2023年10月26日

柏崎刈羽原子力発電所7号機  
デジタル安全保護回路のソフトウェア共通要因故障対策  
に係る設計変更について

東京電力ホールディングス株式会社

### 3. KK7 アイソレータの設計変更について

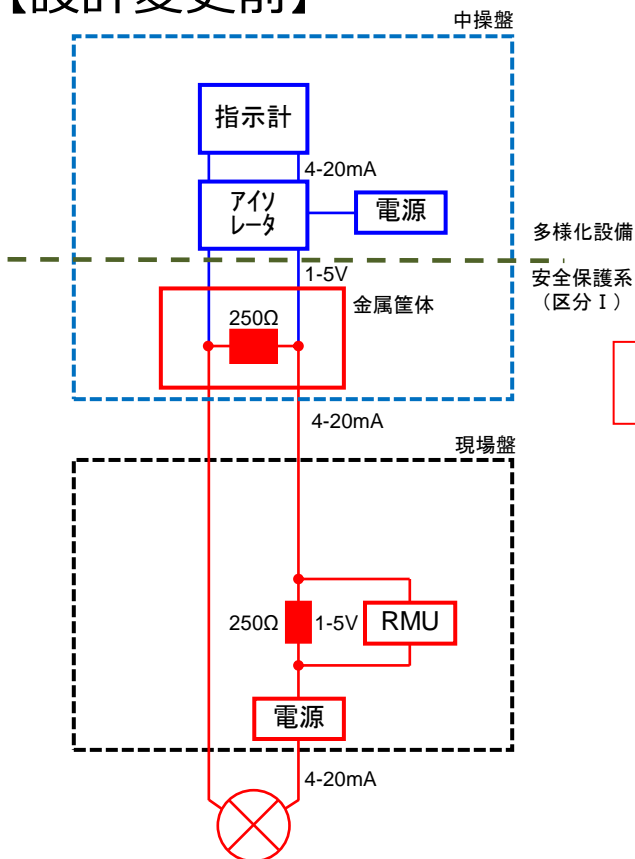
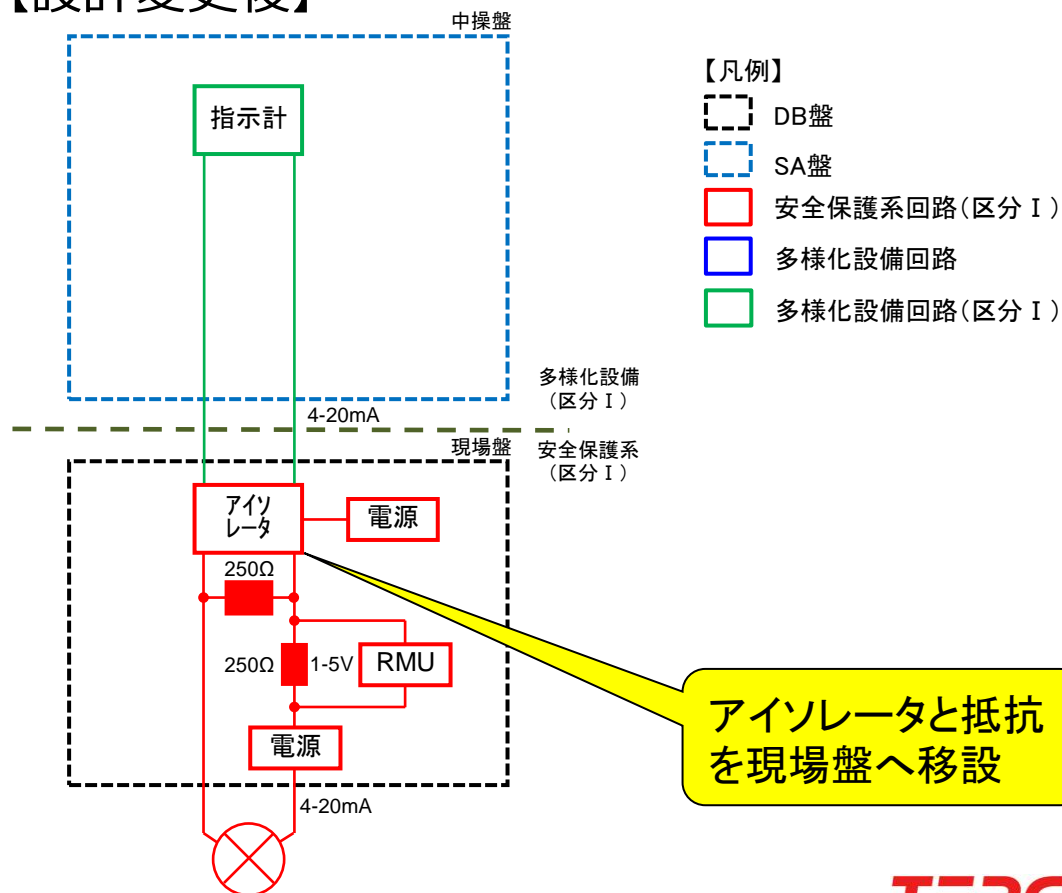
アイソレータが安全保護系に属していないことの適切性に関して、アイソレータ及び抵抗を安全保護系多重伝送現場盤へ移設し、電源を非常用電源（区分Ⅰ）とすることで**安全保護系に属する回路構成**とした。

アイソレータと抵抗  
を現場盤へ移設
